改善箇所説明図

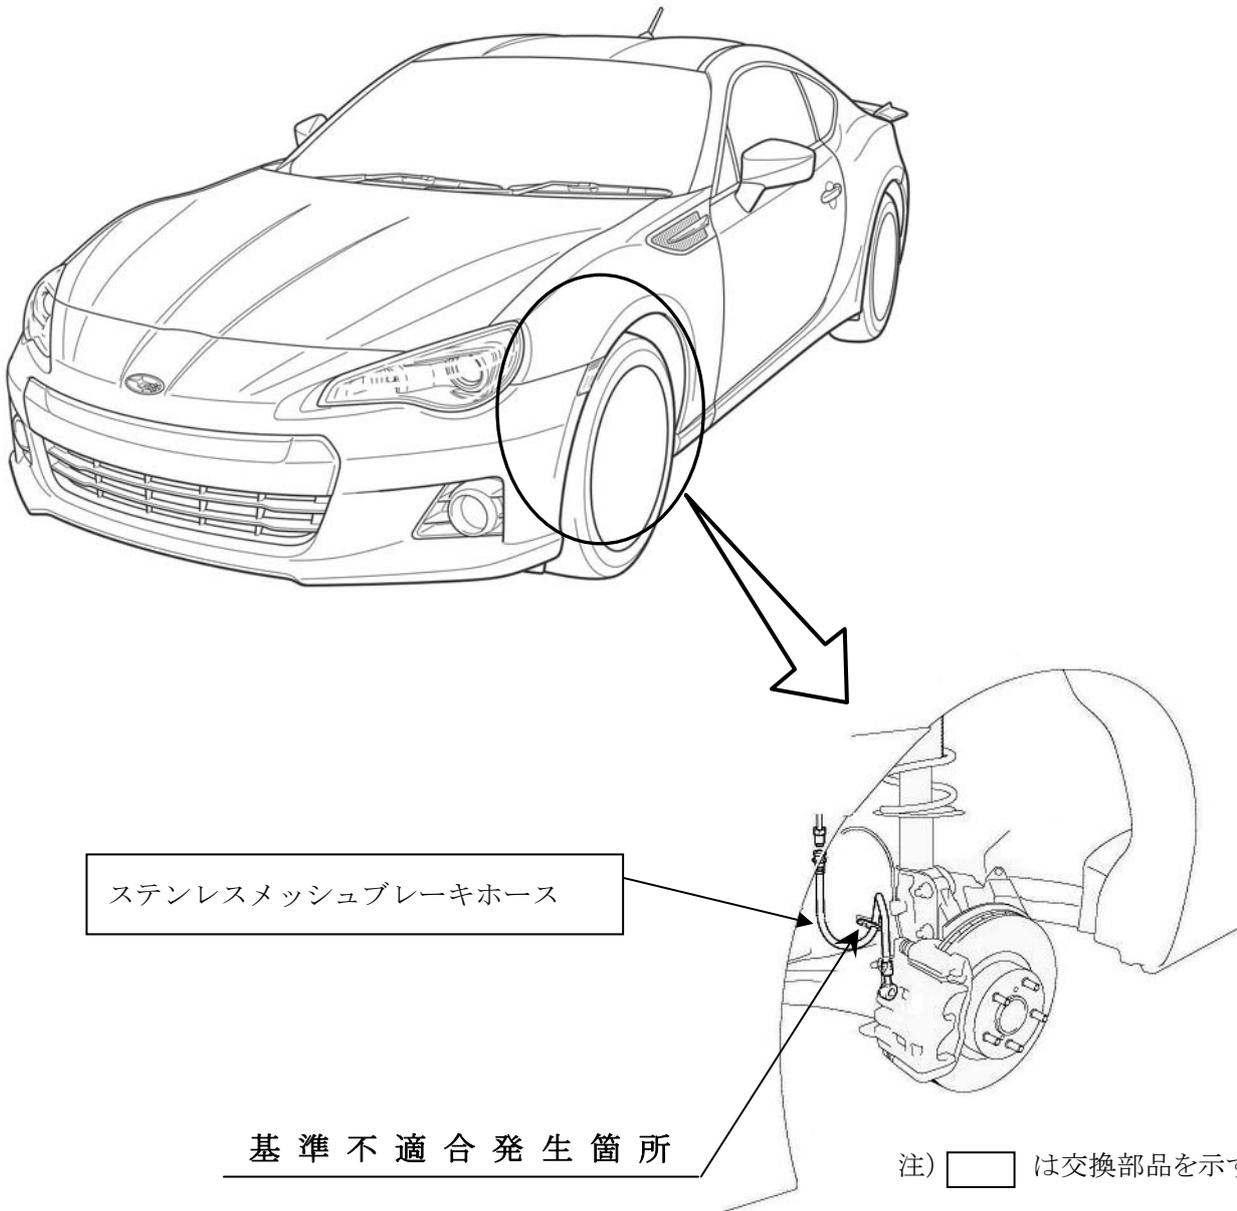
後付け用品のステンレスメッシュブレーキホースにおいて、固定金具付近に想定を超える応力が集中し、損傷することがある。そのまま使用を続けると、損傷が進行しブレーキ液が漏れ、ブレーキ警告灯が点灯し、最悪の場合、制動力が低下するおそれがある。

装着されている後付け用品を確認し、該当製品(部品番号 ST26550AS000)が装着されている場合は、ゴム製ブレーキホースに交換する。
